INFORME TÉCNICO DE REVISIÓN

ESTUDIO DE IMPACTO AMBIENTAL

PROYECTO “Perforación de un pozo exploratorio, denominado Argerich-1 en Cuenca Argentina Norte (Bloque CAN_100)”

EX-2021-20370435- -APN-DNEYP#MEC

Figura 2 – Diseño esquemático del pozo (Capítulo IV – Descripción del Proyecto)

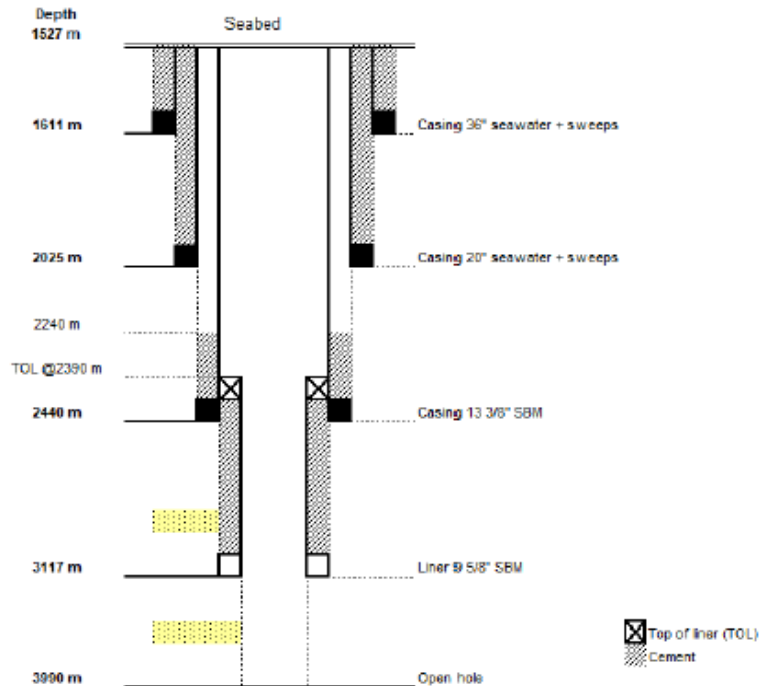
La empresa deberá estimar la toxicidad del volumen total de los aditivos, lodos y recortes a vertirse en el lecho marino.

La composición de los fluidos que se utilizarán en el Proyecto deberá ser informada oportunamente por el proponente, el cual deberá además realizar los cambios que correspondan en la descripción de dichos fluidos y en la evaluación de sus impactos.
